第71号提供「71B Aピラーインナートリム・右」の不具合について

平素は『週刊 ワイルド・スピード ダッジ・チャージャー R/T』をご愛読頂きありがとうございます。
この度、第71号で提供したパーツ71Bに一部不具合のあるものが混在していることが判明いたしました。
第71号、P6、ステップ71.5では、「ボディフレーム」に「71B(Aピラーインナートリム・右)」のパーツを合わせますが、71Bにある2つの突起の上側を合わせると、下側の突起が合わない場合があります。

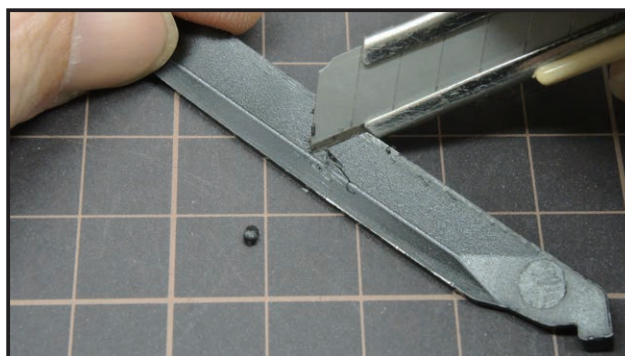
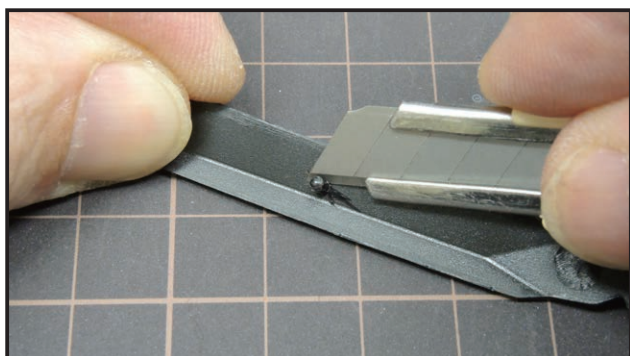
不具合のあるパーツについては簡単な加工により対策が可能となります。
